Avis délibéré de la Mission Régionale d'Autorité environnementale Nouvelle-Aquitaine sur le projet de parc photovoltaïque au lieu-dit « Blacadès » dans la commune de Coslédaà-Lube-Boast (64)

n°MRAe 2024APNA232

dossier P-2024-16628 et 16629

Localisation du projet : Commune de Coslédaà-Lube-Boast (64)
Maître d'ouvrage : SAS EPV SAINTE-HÉLÈNE
Avis émis à la demande de l'Autorité décisionnaire : Préfet des Pyrénées-Atlantiques
En date du : 30 septembre 2024
Dans le cadre de la procédure d'autorisation : Permis de construire
L'Agence régionale de santé et le préfet de département au titre de ses attributions dans le domaine de l'environnement ayant été consultés.

Plan masse de l'îlot sud puis nord composant le projet d'ensemble - extrait de la notice du PC accompagnant l'étude d'impact.

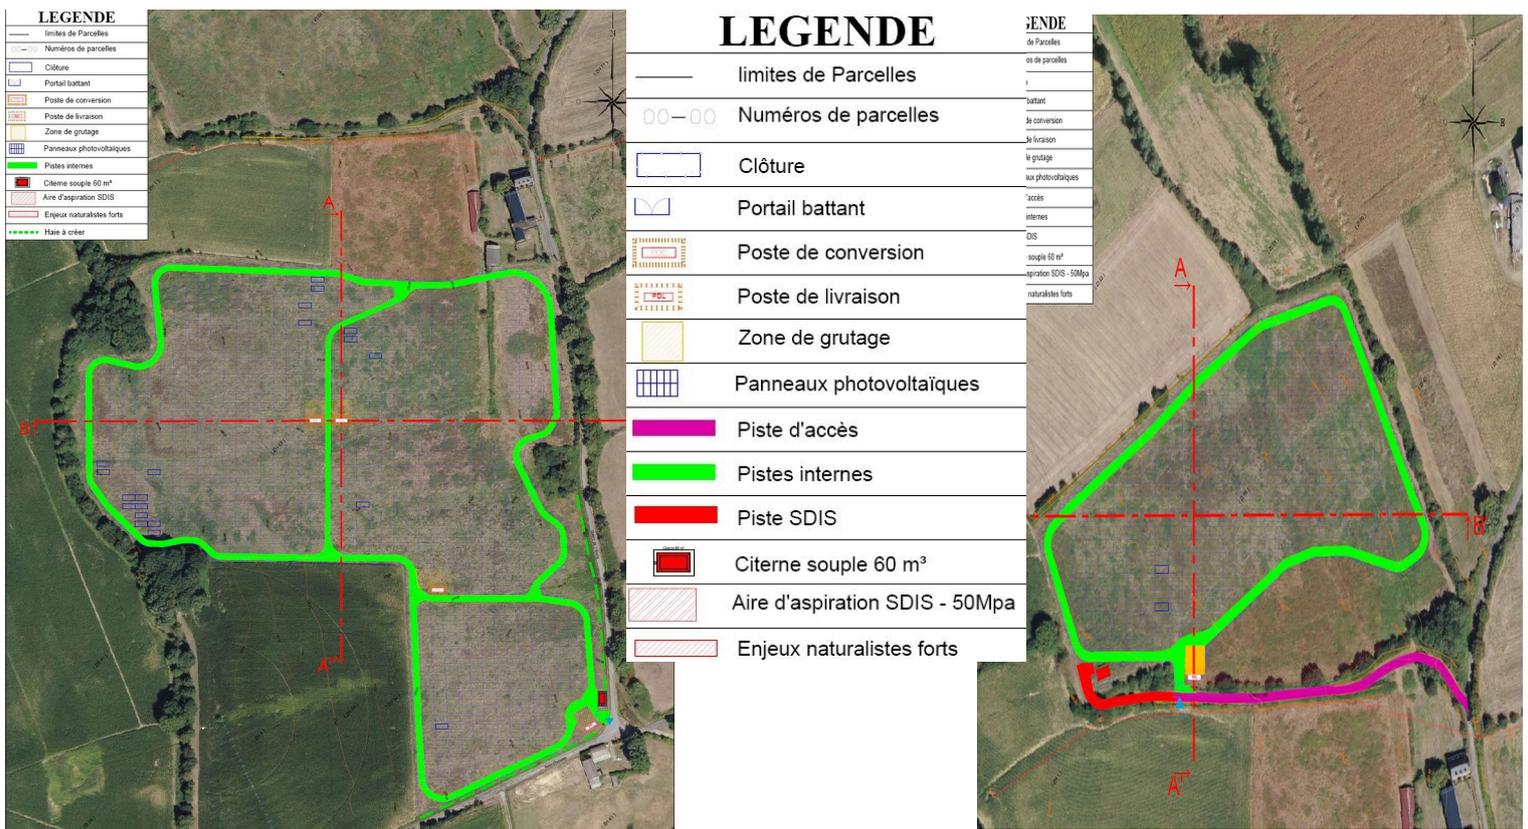
La hauteur du point le plus haut de la structure des panneaux par rapport au sol n'est pas précisée. Le point le plus bas varie entre de 1 et 1,50 m. Les panneaux seront orientés à 20°.

La MRAe recommande d'indiquer quelle sera la hauteur maximale des panneaux, celle-ci déterminant les problématiques de co-visibilité et d'intégration paysagère du projet.

Carte superposant la localisation des zones humides avérées et l'emprise des composantes du projet les impactant et carte de localisation des mesures compensatoires de recréation de telles zones au sein de celle du projet – étude d'impact pages 82 et 107.

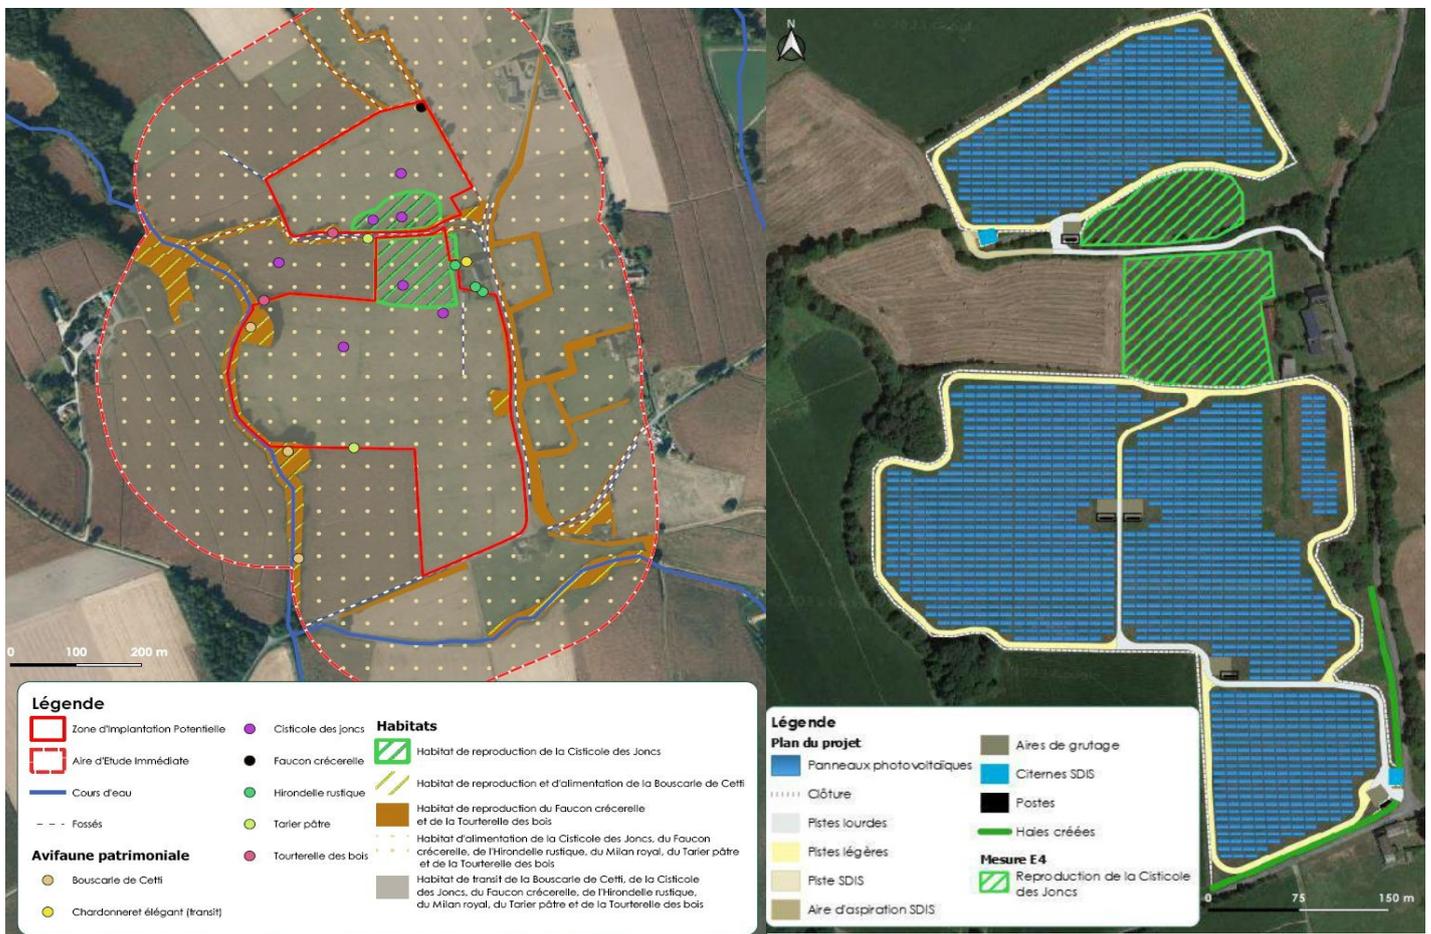
La MRAe note que le dossier ne propose aucune mesure d'évitement de ces zones humides à l'instar de ce qui est prévu pour certains habitats d'espèces (voir plus bas), mais privilégie plutôt l'application de mesures compensatoires visant à recréer environ 2 200 m² de telles zones (ratio de 1,5 fois la superficie détruite) via le reprofilage de fossés et la suppression d'éventuels drains et buses agricoles situés juste en dessous de l'exploitation agricole, au nord-est de l'îlot sud. Cette action sera accompagnée d'un entretien de ce milieu tous les 4 à 5 ans afin de le nettoyer et d'éviter son enrichissement, et d'un suivi aux années N+1,2,3,5,7 et 10 avec édition d'un rapport de suivi correspondant.

La MRAe recommande de retravailler cette séquence afin d'évaluer la possibilité d'appliquer en premier lieu des mesures d'évitement et de réduction, d'aligner la durée des suivis des mesures compensatoires avec celle de l'exploitation du parc et de prévoir l'application de mesures correctives en cas d'incidence constatée.
